ID: Codice procedura (ID_VIP/ID_MATTM):10844

Impianto per la produzione di energia elettrica da fonte eolica, costituito da 6 aerogeneratori della potenza complessiva di 37,2 MW, un sistema di accumulo da 25 MW e relative opere connesse in località "Rempillo" nel comune di Pitigliano (GR).

TESTO DELLE OSSERVAZIONI

Immagine n. 4 Situazione di saturazione da impianti FER nella provincia di Viterbo. Non sono riportati gli impianti fotovoltaici e agrivoltaici che hanno inciso per buona parte nel cumulo di impianti FER per superare già nel 2023 gli obiettivi del PNIEC assegnati alla Regione Lazio per il 20230.

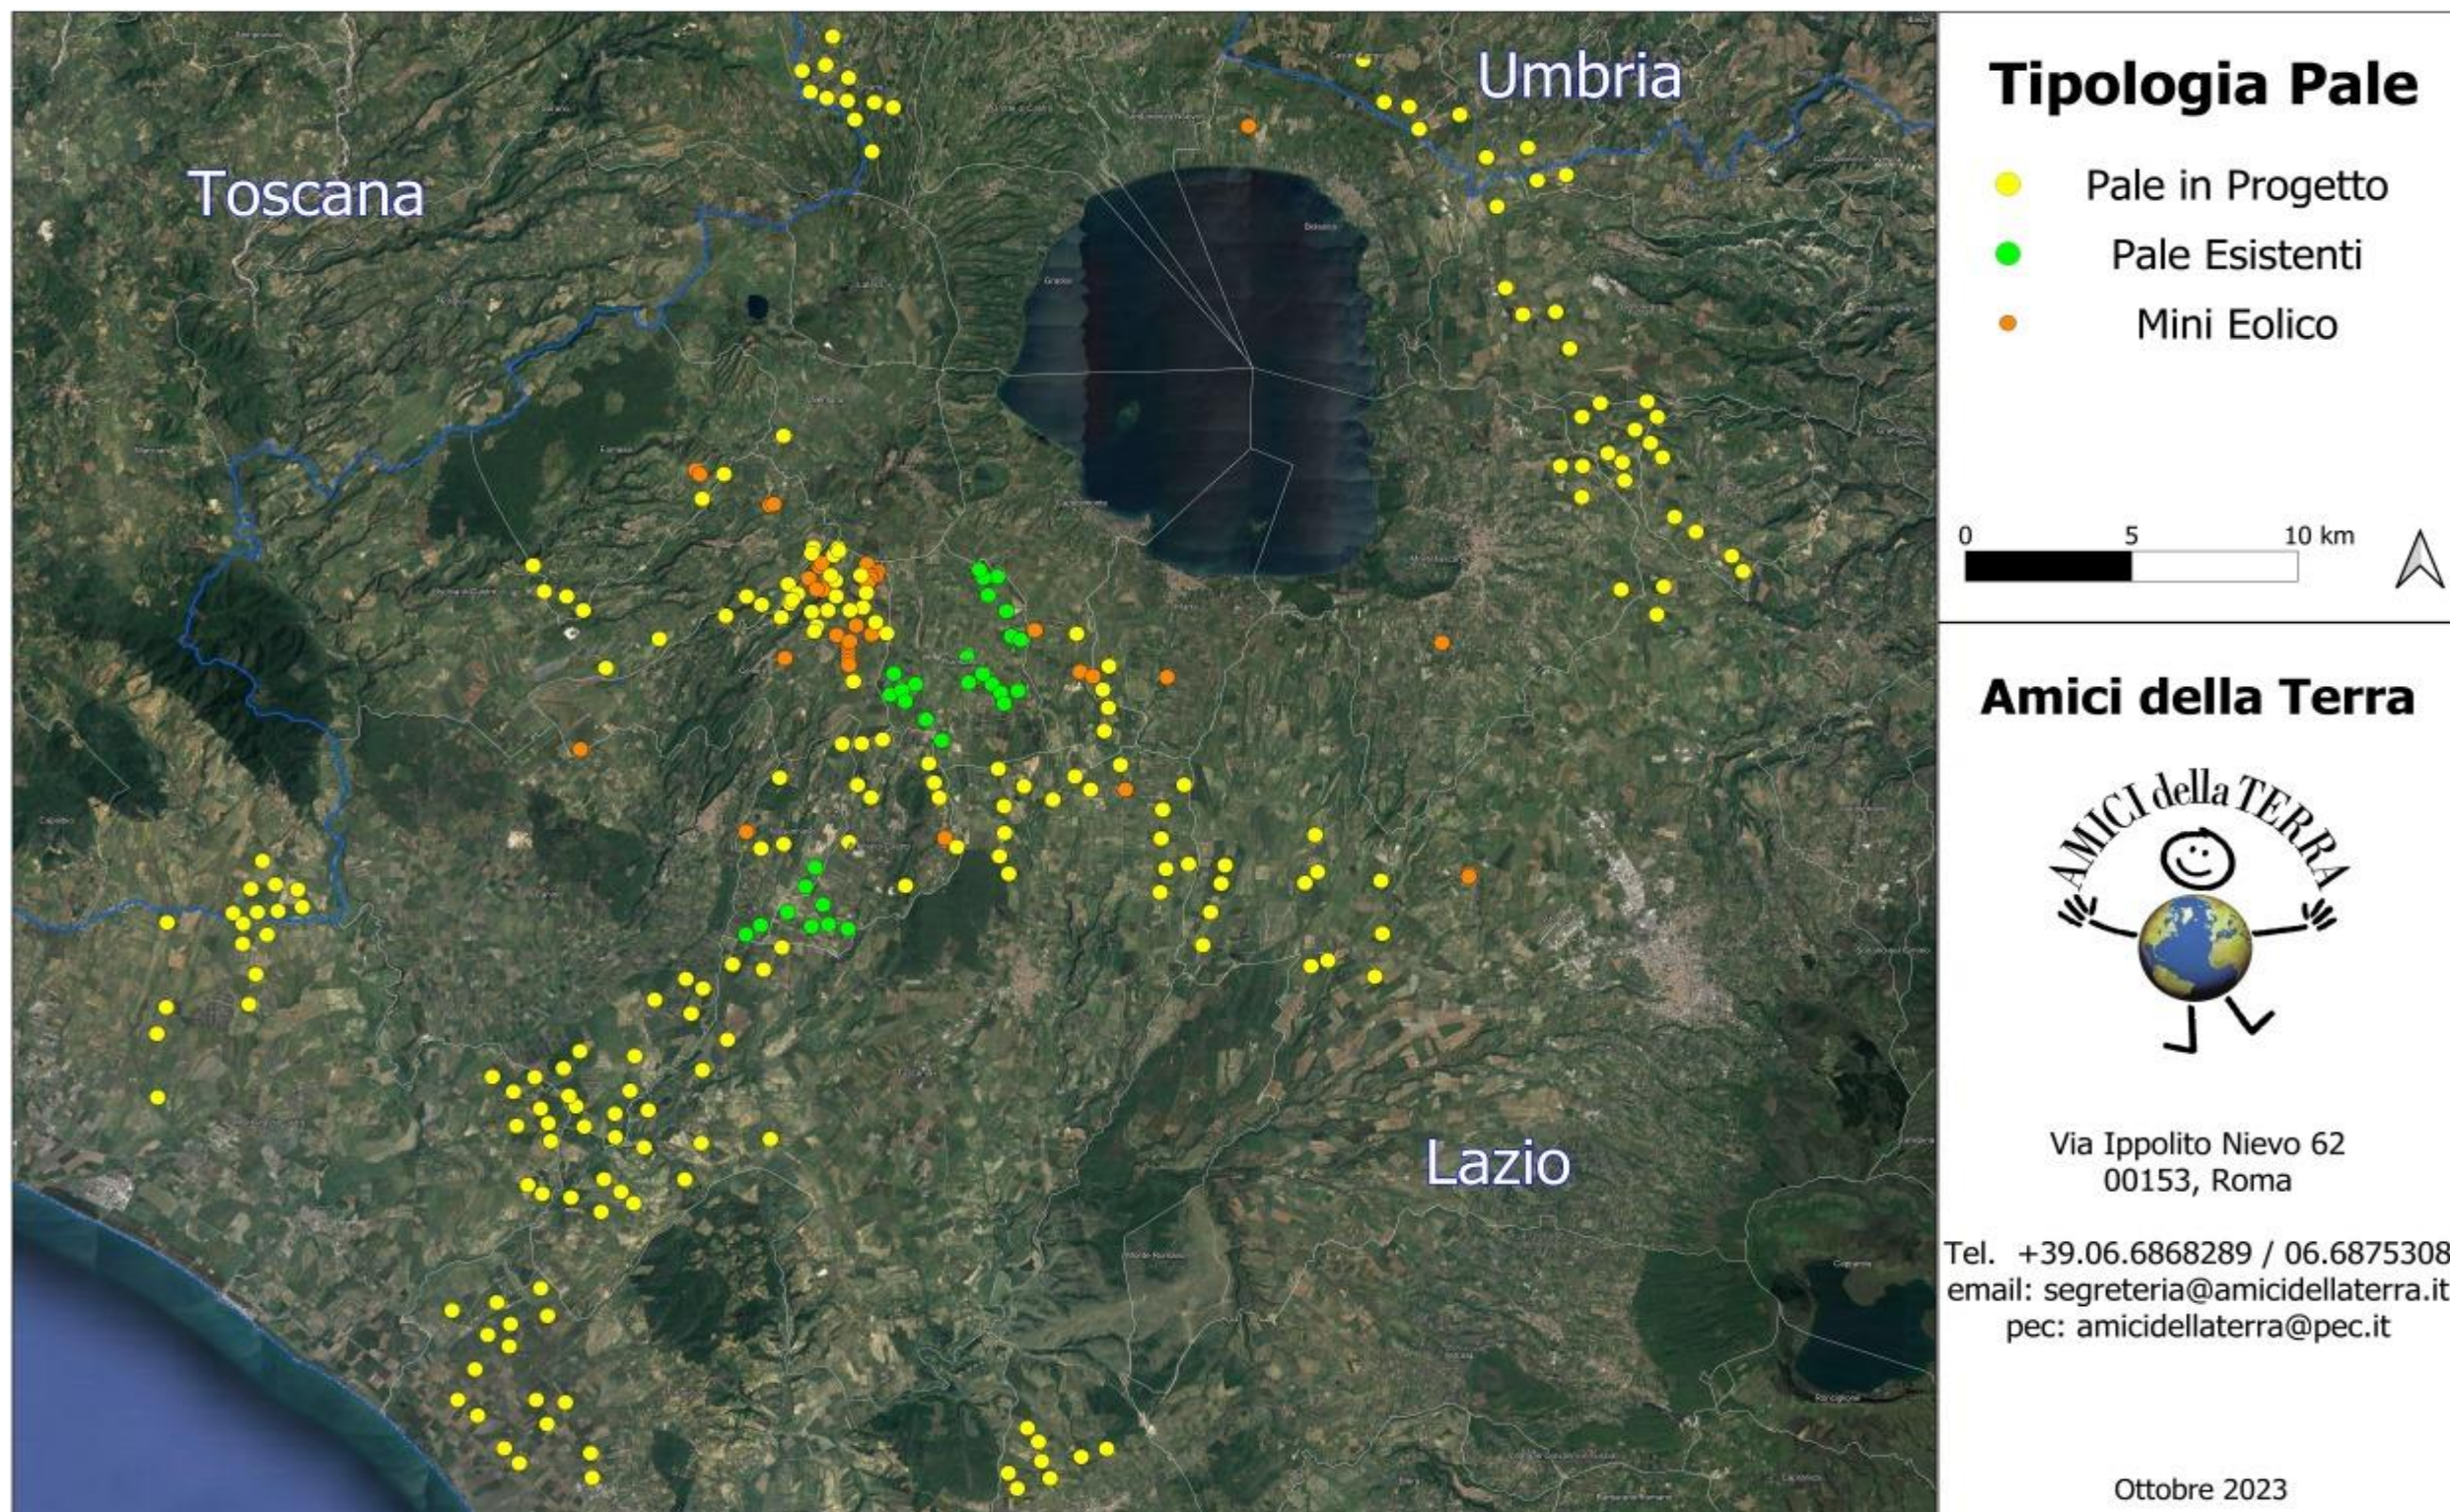
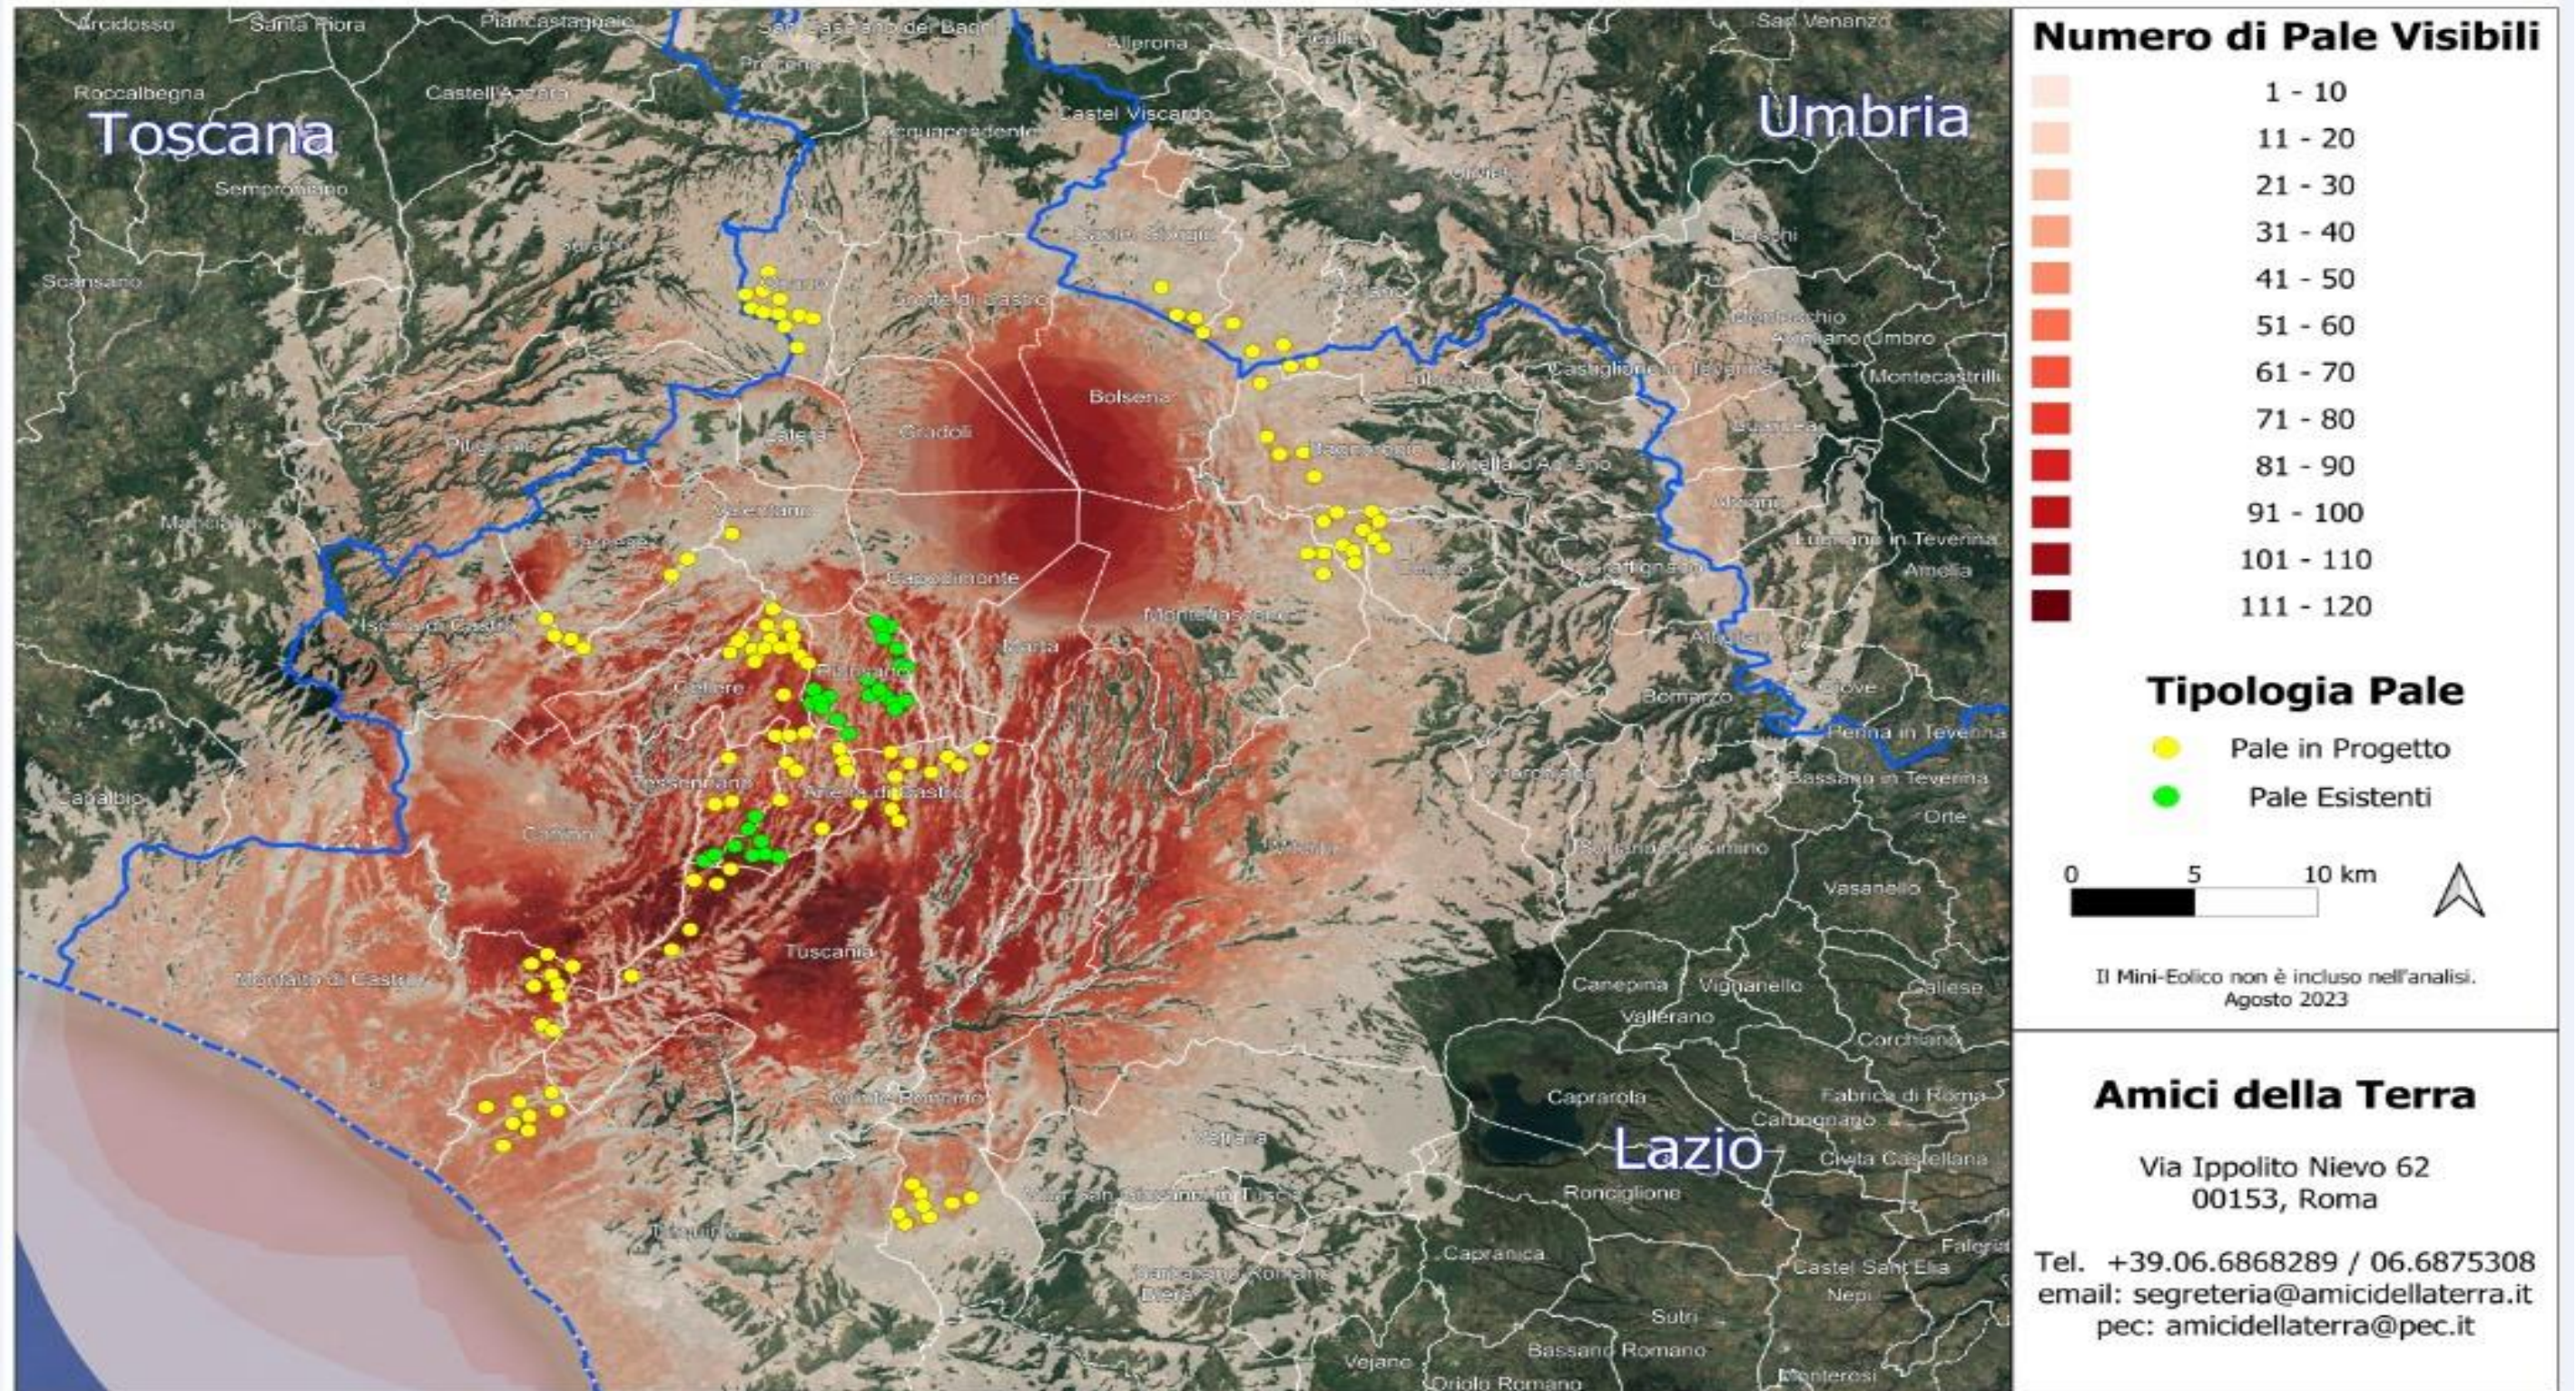
nn. 1 e 2 e crea anche degli impatti negativi anche sui beni naturalistici come verrà dettagliato nell'Osservazione n. 4. Inoltre andrebbe a sommarsi al già enorme cumulo di impianti eolici e fotovoltaici e geotermici che già creano una elevata criticità ambientale nella provincia di Viterbo e interferiscono anche con il territorio toscano come si può vedere dalle immagini nn. 4 e 5 dell'Allegato n. 1.
